Keuringsverslag van een elektrische laagspanning- en zeer lage spanningsinstallatie

NIET CONFORM

Datum keuring: 18/01/2023

Straatnaam Ninoofsesteenweg
Huisnummer 198
Busnummer 1e verdiep
Postcode 1700
Gemeente Dilbeek
Land België

Afbeelding schakel- en verdeelbord:

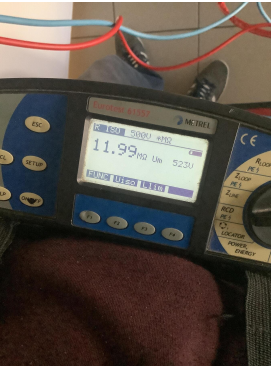
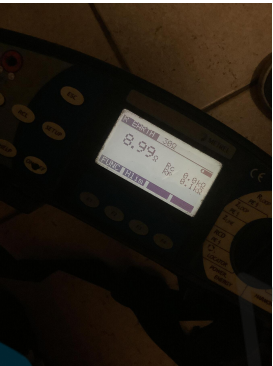
Visueel nazicht (algemeen)	NOK	Directe aanraking	OK	Indirecte aanraking	OK
Aansluitingen	NOK	schema in bijlage door Aceg vzw	NA		
Equipotentiale verbindingen	NOK	Doorsnede geleiders	OK		
Continuïteit	OK	Verlichting / toestellen	OK

- I1.01 Eéndraadschema van de installatie is te voorzien en/of te vervolledigen. (Boek 1 Afdeling 2.12 - 2.13 en 3.1.2 en 9.1.2)
- I1.02 Situatieschema van de installatie is te voorzien en/of te vervolledigen. (Boek 1 Afdeling 2.12 - 2.13 en 3.1.2 en 9.1.2)
- I5.13 De nominale spanning dient duidelijk vermeld te worden op een oordeelkundig gekozen plaats. (Boek 1 Onderafdeling 3.1.3.3.)
- nota/note 18 De elektrische installatie is grondig na te zien en conform te maken volgens de voorschriften van het AREI boek 1.
- nota/note 27 Het EAN-nummer kon ons niet meegedeeld worden tijdens onze rondgang.
- nota/note 3 Het is niet uitgesloten dat bij een nacontrole bijkomende inbreuken worden vastgesteld bij voorleggen schema's.
